ÁREA METROPOLITANA DE BUCARAMANGA <small>BUCARAMANGA - FLORIDABLANCA - ORIÓN - PIEDICUESTA</small>	PROCESO GESTIÓN AMBIENTAL	CODIGO: SAM-FO-014
	RESOLUCION N°: 000942 (27 SEP 2013)	VERSIÓN: 01

Por medio del cual se ordena la cesación de procedimiento sancionatorio y se dictan otras disposiciones.

5. Que mediante Auto No. 059 de julio 29 de 2015, se ordena la apertura investigación contra la sociedad URBANIZADORA DAVID PUYANA S.A – URBANAS S.A, con el objeto de verificar los hechos u omisiones constitutivas de infracción a las normas ambientales, con ocasión al presunto incumplimiento a la normatividad ambiental por la intervención a las franjas de aislamiento de la Quebrada Mensuli y los taludes colindantes, establecidos en inmediaciones donde se desarrolla el proyecto denominado CONDOMINIO ABADIAS, ubicado en la calle 11 No. 8-320 del Municipio de Floridablanca.

Imagen 1. Condiciones del lugar antes de la construcción en diciembre de 2012

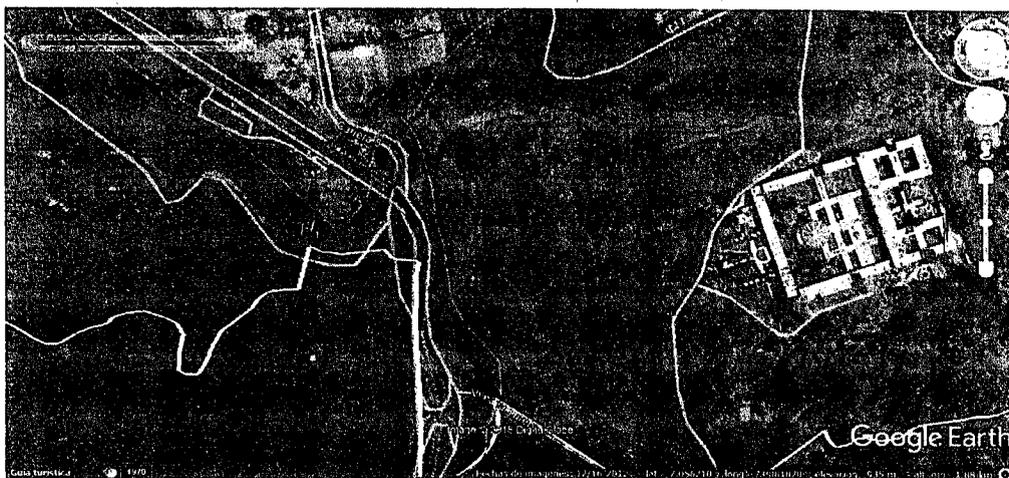
El presente análisis se realiza tomando como referencia la fecha de la licencia de Urbanización – Construcción (Obra Nueva) No. 0184L-2012, que corresponde al 6 de diciembre de 2012. En las imágenes 1 y 2 permiten verificar que la fecha de inicio de actividades en el proyecto fue en el año 2013, una vez otorgada la licencia de construcción.

Imagen 3. Aislamiento hídrico quebrada Mensulí frente a proyecto Abadías

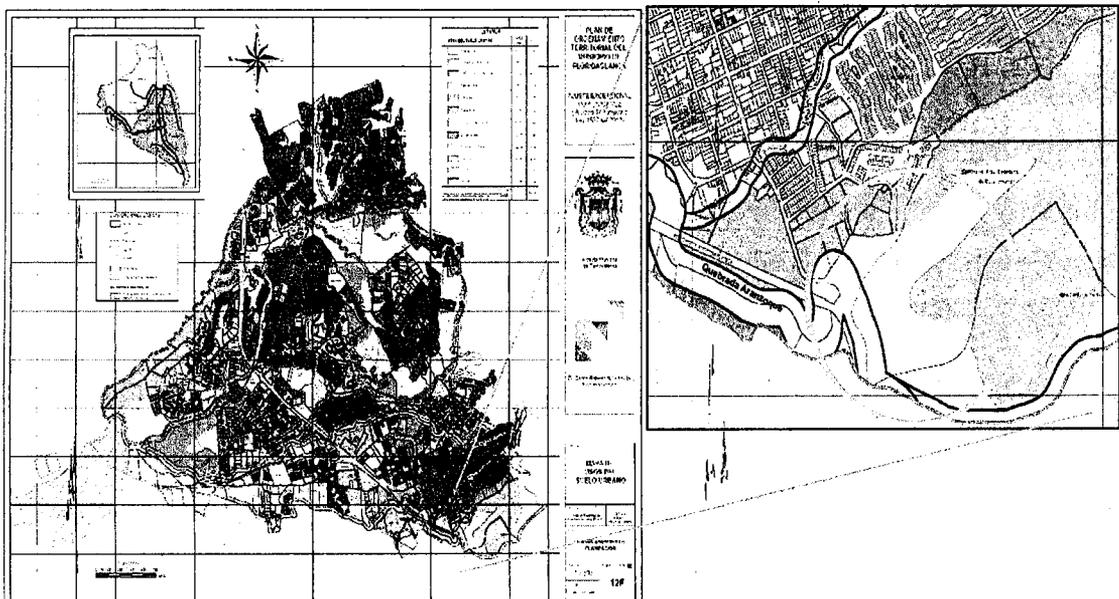
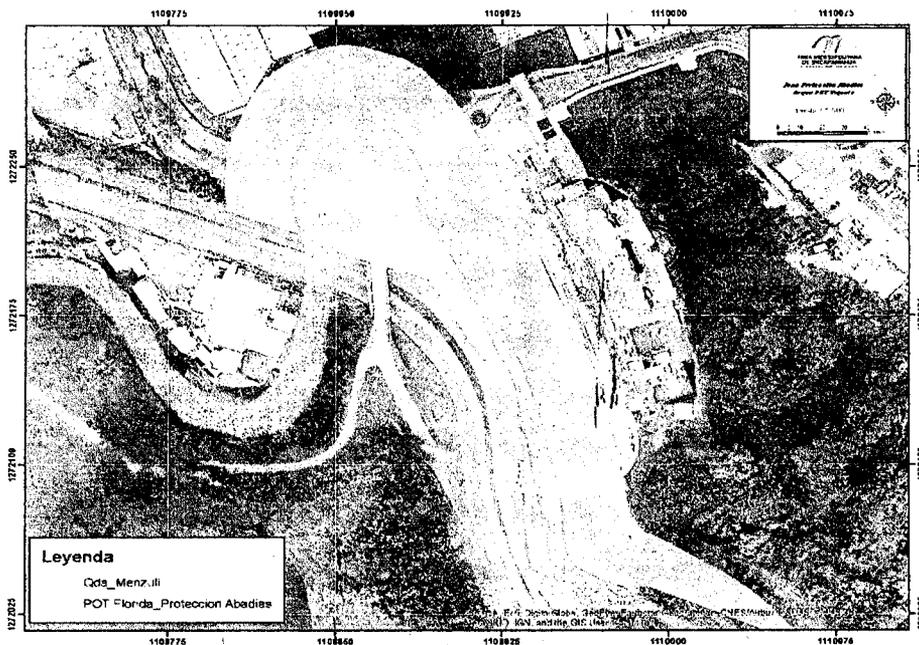
Sin embargo, una vez revisada la información de los mapas del plan de ordenamiento Territorial del municipio de Floridablanca, se presenta en el tramo de interés sobre la quebrada Mensulí (frente al proyecto Abadías), el aislamiento es de 30 metros, tal como se presenta en la siguiente imagen 3 a 5.

Imagen 6. Planta de modelo hidráulico de tramo de interés Abs. 8325 a 8125

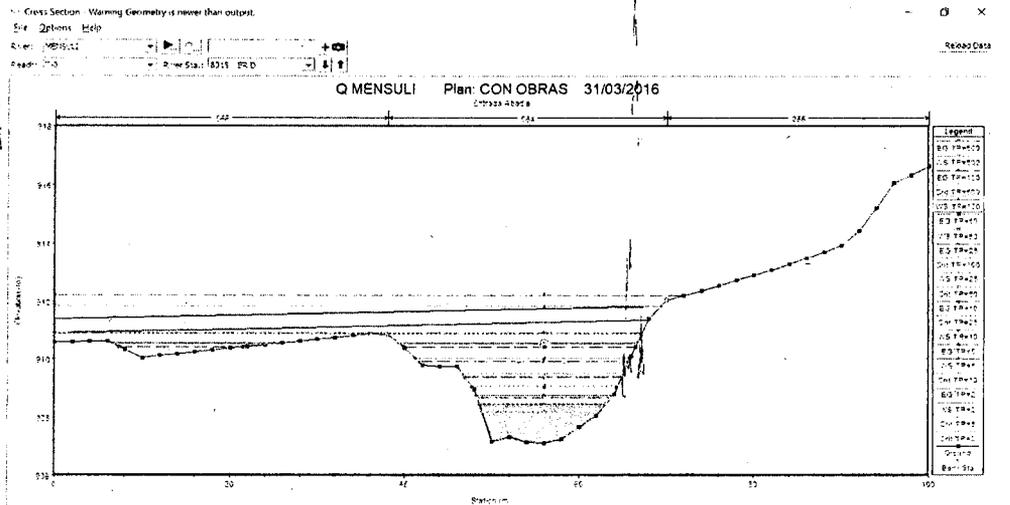
Sin embargo, de acuerdo al modelamiento hidráulico, se evidencia que el flujo de agua no genera desbordamiento alguno en el tramo de interés (Abs 8325 a 8125) ver imagen 6, por lo que se concluye que la sección hidráulica de los puentes permite el flujo del caudal para un periodo de 100 años.

Imagen 10. Abscisa 8140 puente aguas arriba
 Imagen 11. Abscisa 8140 puente aguas abajo

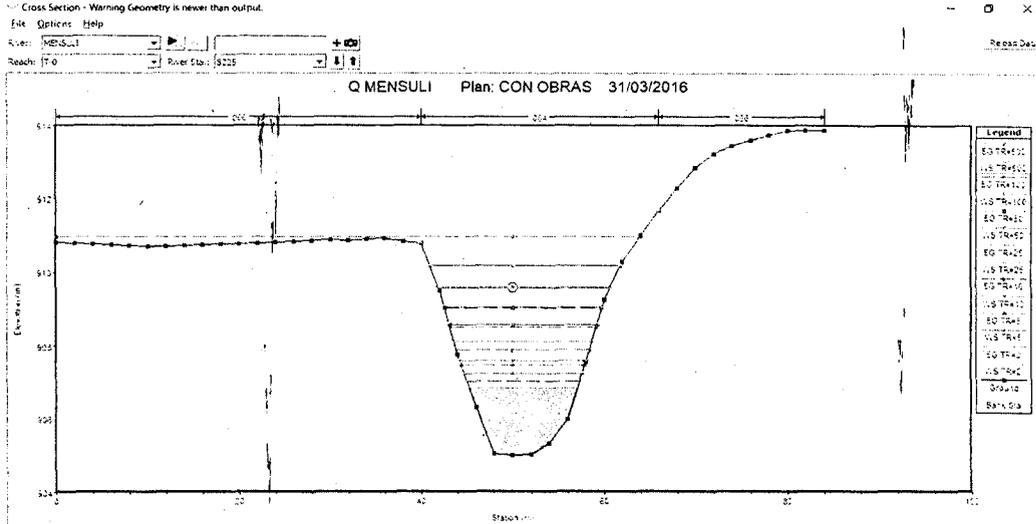
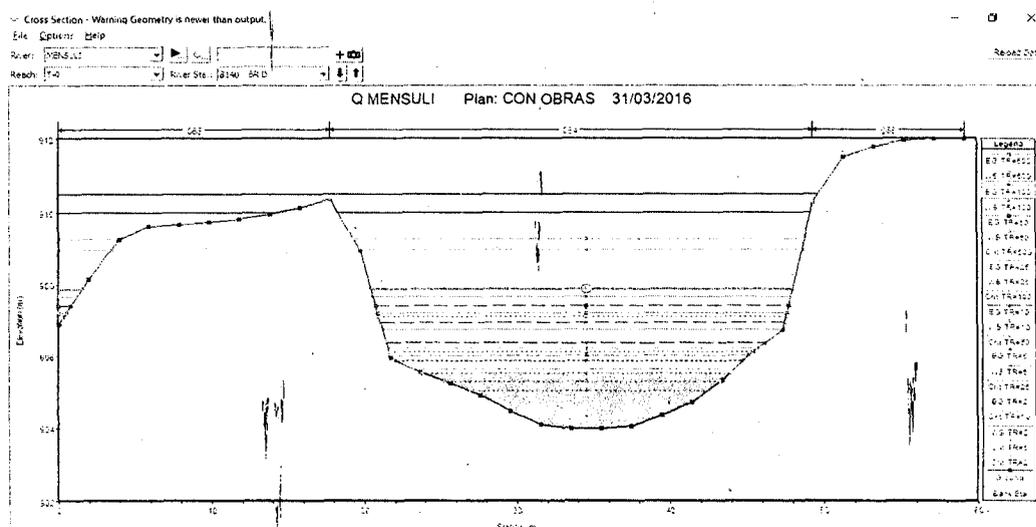
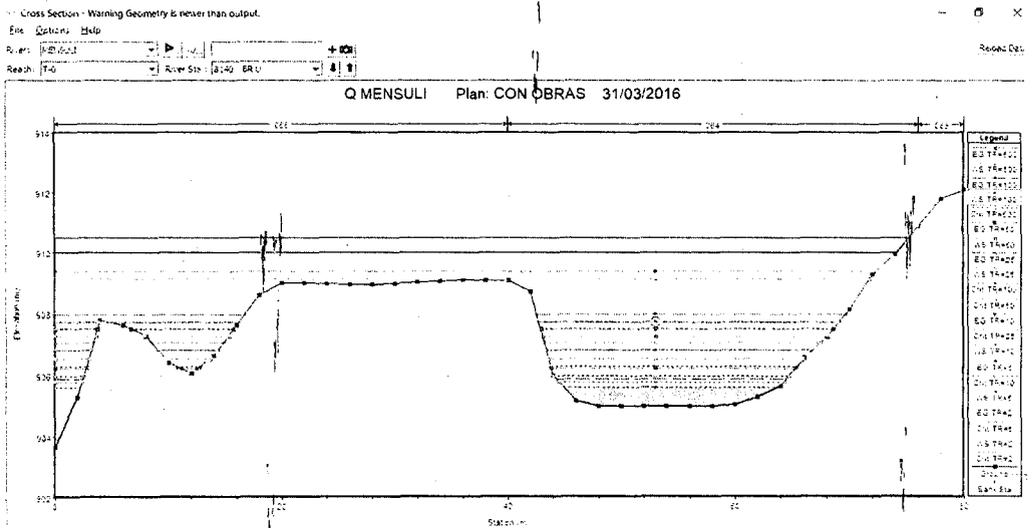
En las siguientes imágenes, es posible verificar lo mencionado en el párrafo anterior, respecto a que no se evidencia un control de flujo o represamiento generado por los dos puentes construidos en el proyecto de Abadías.

Imagen 6. Aislamiento según mapa de Urbanas

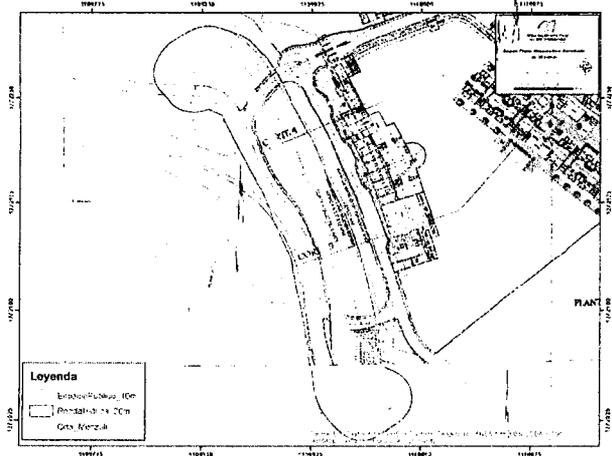
Según imagen anterior, es posible precisar que el proyecto presenta cumplimiento de aislamiento de 30 metros a la quebrada Mensull, en donde se visualiza el aislamiento a la ronda hídrica y al espacio público.

Imagen 7. Aislamiento según POT y Área Metropolitana de Bucaramanga

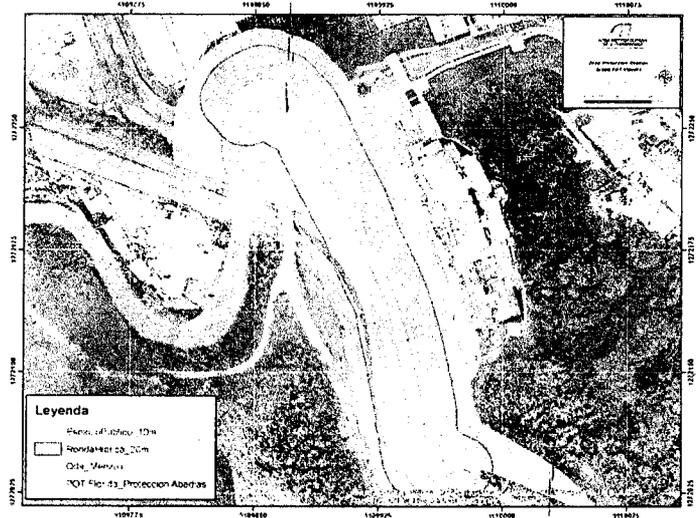
Finalmente es preciso indicar que en la revisión de la cartografía contenida en el POT del año 2006 de Floridablanca no se evidenció la existencia del aislamiento del espacio público, sin embargo, el aislamiento establecido corresponde a 30 metros, lo que permite establecer el cumplimiento al aislamiento definido en el artículo 18 del Acuerdo Metropolitana 013 de 2011, siendo estos de 20 metros para la ronda hídrica y 10 metros para el espacio público, tal como se aprecia en la siguiente imagen.
